PLUi

Plan Local d'Urbanisme Intercommunal

**PROJET DE MODIFICATION
SIMPLIFIÉE N° 2**
Dossier d'approbation

Complément au rapport de présentation

Étude d'entrée de ville n°3 Laval – Quartier Ferrié

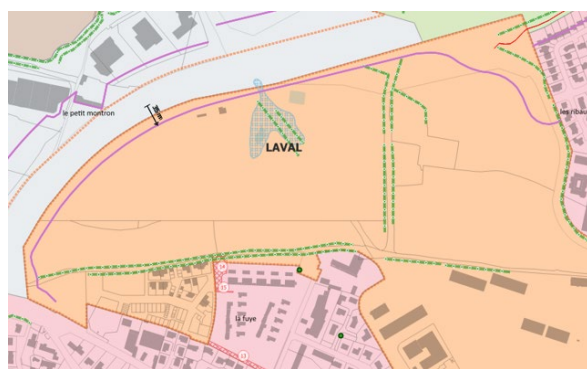
L'étude sur le secteur du Quartier Ferrié figurant dans l'étude d'entrées de ville présente dans le rapport de présentation du PLUi est mise à jour par l'étude Loi Barnier effectuée par le Département de la Mayenne en 2017 dans le cadre de l'aménagement de l'Espace Mayenne.

Commune de Laval – Quartier Ferrié

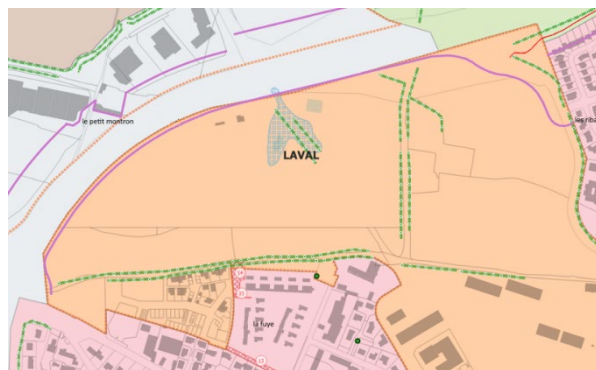
Règlement graphique avant modification :

Règlement graphique après modification :

OAP-R Ferrié avant modification :

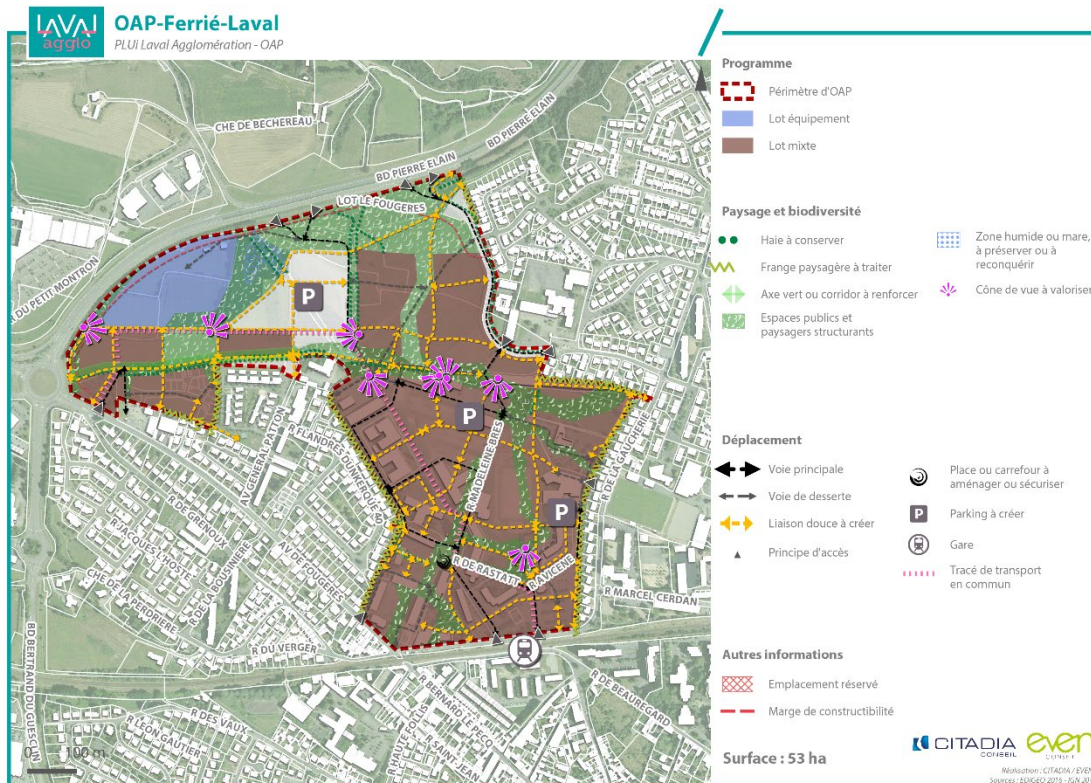
En suivant les mêmes motifs que pour les corrections à apporter au règlement graphique, l'OAP-R Quartier Ferrié doit être modifiée pour corriger une erreur matérielle concernant la marge de recul.

VIII. Principes d'aménagement	
La qualité de l'insertion architecturale, urbaine et paysagère	
Version actuelle	Version modifiée
Implantation des constructions par rapport aux voies et emprises publiques : Les constructions doivent être implantées : • soit à l'alignement, • soit en retrait d'1 mètre minimum par rapport à l'alignement. Aucune règle d'implantation n'est imposée pour les constructions situées sur des emprises foncières inférieures à 50 m². Les constructions devront respecter une marge de recul de 35 mètres calculée à partir de l'axe central de la RD 900. Cette marge de recul ne s'applique pas aux installations et aménagements liés à la voirie (bassin, voie...) ainsi qu'aux réseaux.	Implantation des constructions par rapport aux voies et emprises publiques : Les constructions doivent être implantées : • soit à l'alignement, • soit en retrait d'1 mètre minimum par rapport à l'alignement. Aucune règle d'implantation n'est imposée pour les constructions situées sur des emprises foncières inférieures à 50 m². Les constructions devront respecter une marge de recul de 20 mètres calculée à partir de l'alignement de la voie correspondant à la RD 900. Cette marge de recul ne s'applique pas aux installations et aménagements liés à la voirie (bassin, voie...) ainsi qu'aux réseaux.
